ECE/TRANS/WP.29/2006/88  
9 August 2006

**Всемирный форум для согласования правил в области транспортных средств (WP.29)**

**ПРЕДЛОЖЕНИЕ ПО ПОПРАВКАМ СЕРИИ 04 К ПРАВИЛАМ № 48**

(Установка устройств освещения и световой сигнализации)

Образец А

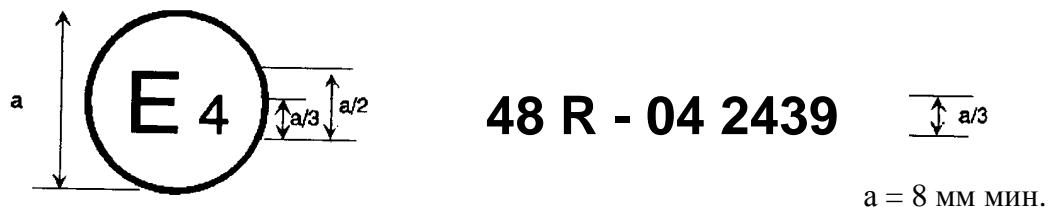
Приложение 2 изменить следующим образом:

Приведенный выше знак официального утверждения, проставленный на транспортном средстве, указывает, что этот тип транспортного средства официально утвержден в Нидерландах (E4) в отношении установки устройств освещения и световой сигнализации на основании Правил № 48 с внесенными в них поправками серии 04. Номер официального утверждения указывает, что официальное утверждение было выдано в соответствии с положениями настоящих Правил № 48 с внесенными в них поправками серии 04.

Образец В

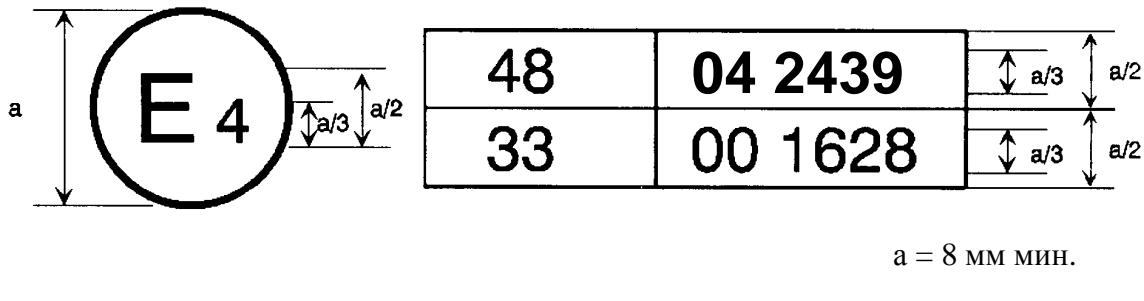
Приведенный выше знак официального утверждения, проставленный на транспортном средстве, указывает, что этот тип транспортного средства официально утвержден в Нидерландах (E4) на основании Правил № 48 с внесенными в них поправками серии 04 и Правил № 33 1/. Номера официального утверждения указывают, что к моменту выдачи соответствующих официальных утверждений в первоначальный вариант Правил № 48 были внесены поправки серии 04, а Правила № 33 были в их первоначальном варианте.
